DODATEK Č. 2 KE SMLouvĚ O DíLO

č. smlouvy objednatele: **00457/2023**
č. smlouvy zhotovitele: **581/2023**
č. dodatku č. 2 objednatele: **01185/2023**

dodatek č. 2 ke smlouvě o dílo ze dne 27. 3. 2023
(dále jen „dodatek č. 2“)

stavba: "Oprava fasády MD Kolín"
objekty: "SO 01: ARČ"
díl: "vícepráce a méněpráce ke ZL č. 10"
objednatel: "Město Kolín"

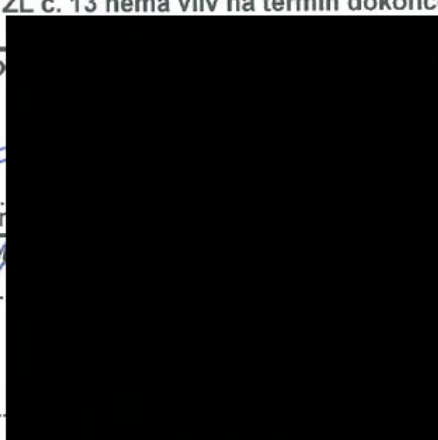
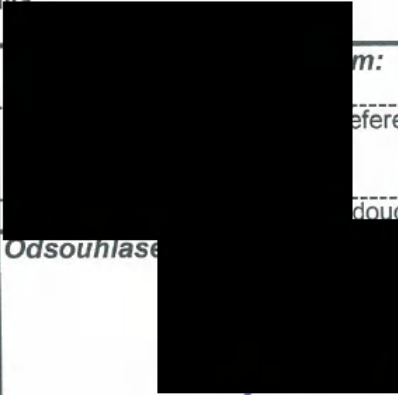
"Nový požadavek - příprava pro osazení reklamních poutačů_08/2023"

((pi*1,000*1,000*0,670)-(pi*0,200*0,200*0,670))*2"odstranění zhutněného násypu okolo původního modřínového stožáru 4,041

((3,300*1,650*0,200*2)-(pi*0,200*0,200*2))*vyrovnávací deska pod kamenný podstavec po odstraněném násypu" 2,178

4,000*2"chemické kotvy nerez M20 pro 2 reklamní poutače 8,000

PP Ocelová výtžuha z plechu tl. 15mm svařená do kříže s palním plechem a závitovými nerezovými tyčemi dl. 500, M20 - atyp P Poznámka k položce VV Ocelový plech výtžuhový 100/700 tl. 15mm, základový náler VV "Nový požadavek - příprava pro osazení reklamních poutačů_08/2023" VV (0,100*0,700)*4/4,90625*1000"ocelový výtžuhový plech pro 2 reklamní poutače								
178	K	998767202	Přesun hmot procentní pro zámečnické konstrukce v objektech v přes 6 do 12 m	%	1,700	2 290,00	3 893,00	Cena dle Sod
PP Přesun hmot procentní pro zámečnické konstrukce v objektech v přes 6 do 12 m
